安全性向上評価（再処理・MOX）の取組みについて

2021年9月9日
日本原燃株式会社

2021年8月2日の再処理施設及びMOX燃料加工施設の安全性向上評価の取組みに係る面談において受けた指摘事項について、方針を説明する。

図1 再処理施設の安全性向上評価の実施体制
(保安規定に定める保安に関する組織と同じ)

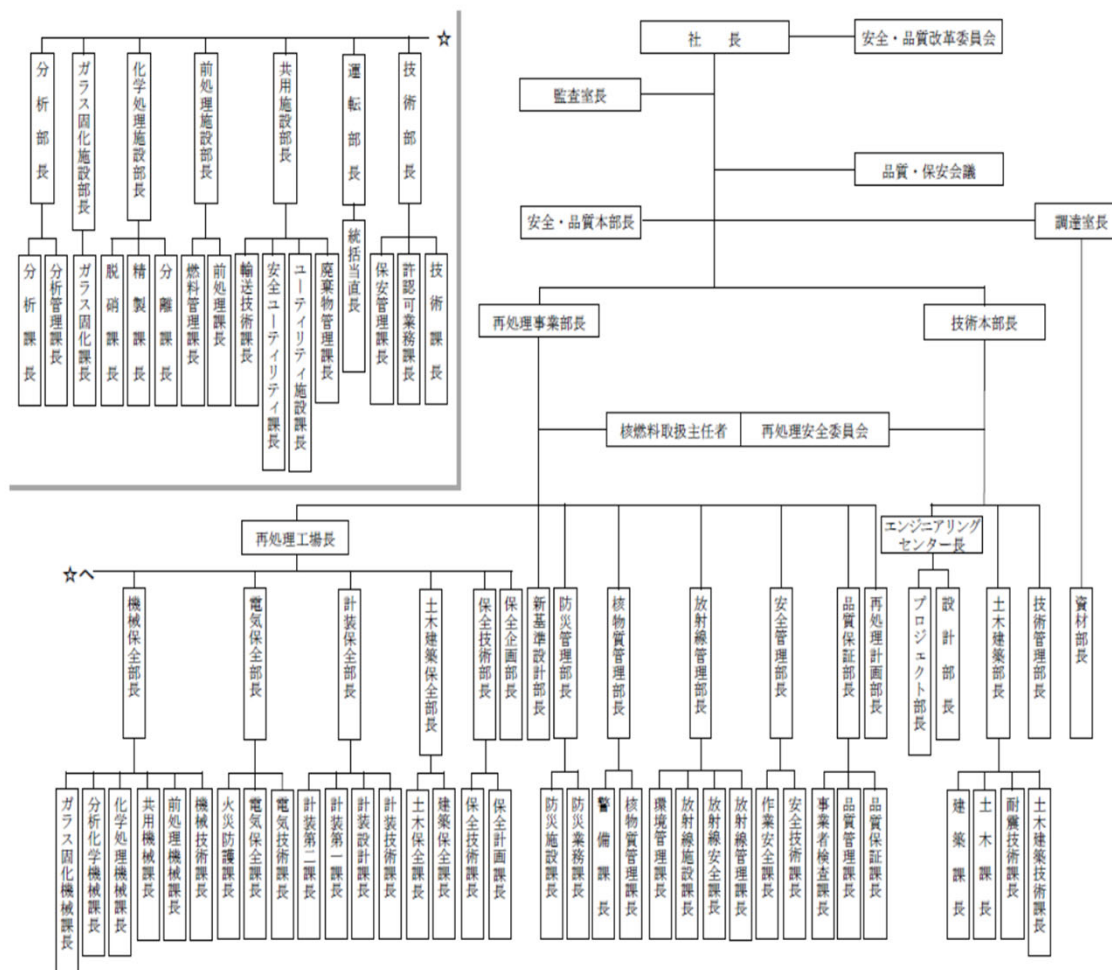
(1)安全性向上評価に関する体制について、保安規定でのQMSによる継続的改善等の活動との関係を踏まえて具体的に整理すること。

自主的・継続的な安全性向上への取り組みについては、保安規定に基づく品質マネジメントシステムに基づき行うことを基本とする。

再処理施設及びMOX燃料加工施設の安全性向上評価の実施体制（保安規定に定める保安に関する組織と同じ）を図1及び図2に示す。

- ・各課長は、職制における責任、権限に基づき、担当業務に係る評価項目の調査、評価および改善を実施
- ・保安管理課長は、事務局として全体調整、届出書のとりまとめ
- ・副事業部長は、統括管理者として全体の統括管理
- ・核燃料取扱主任者は、届出書の確認
- ・安全委員会、品質・保安会議は、届出書の審議
